DODATEK č. 4

na zhotovení díla „II/303 Velké Poříčí – Hronov – I. etapa“.

EVIDENČNÍ LIST ZMĚNY STAVBY

Věc: Úprava konstrukce vozovky a doplnění odvodňovacího proužku v km 1,45 až 2,5 – vyjádření AD

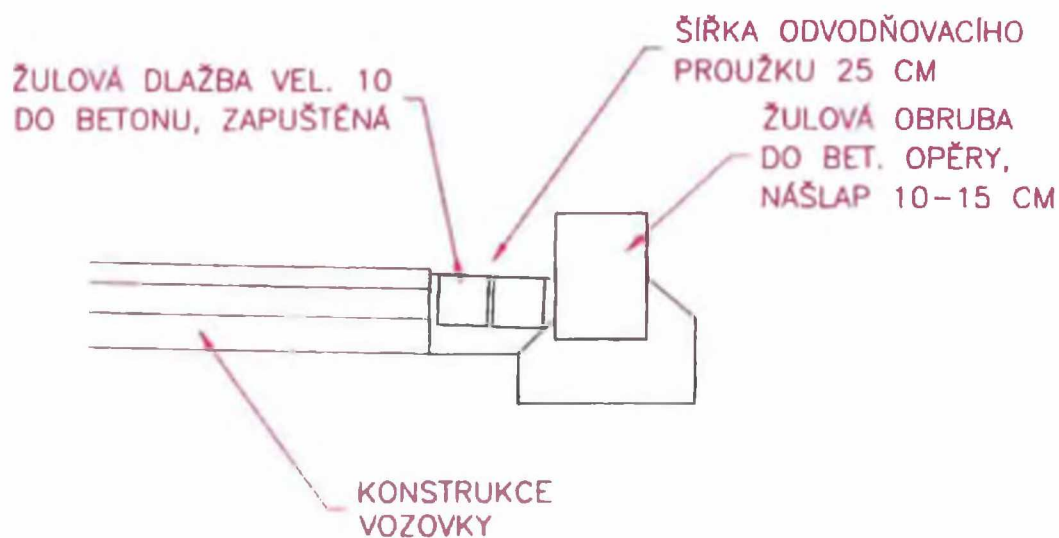
Konstrukce vozovky

Na základě oznámení zhotovitele o nevyhovujících statických zátěžových zkouškách na pracovní pláni je stejně jako v předešlé stavební sezoně (rok 2021, úsek km 2,5 – 2,9) nutná úprava technického řešení konstrukce komunikace. Úprava návrhu je důsledkem dvou základních parametrů, a to:

- nevyhovujícího podloží stávající vozovky (které bylo detekováno až při stavbě a nebylo možné jej identifikovat z původního diagnostického průzkumu)
- z pohledu většího zásahu do konstrukce vozovky (objekty města - kanalizace, souvisící investice atd.).

Konstrukce vozovky bude přizpůsobena řešení v úseku km 2,5 – 2,9 dle následujícího popisu:

- bude použita skladba vozovky pro kompletní výměnu konstrukce dle vzorového příčného řezu původní projektové dokumentace včetně předepsaných hodnot E_{def}
- při nevyhovujících parametrech na pláni bude sanována aktivní zóna pokládkou vrstev ze štěrkodrti či lomového kamene frakce 32/63
- nebude-li ani tato sanace dostačující, bude horní vrstva AZ využita jako kostra z kameniva a následně prolévána cementovou maltou v minimálním množství 60 kg/m² (dle ČSN 73 6127-1).

Lze očekávat, že se budou lokální podmínky lišit (stav podloží na trase bude různý), proto bude o finálních úpravách AZ rozhodnuto až na základě jednotlivých provedených statických zatěžovacích zkoušek.
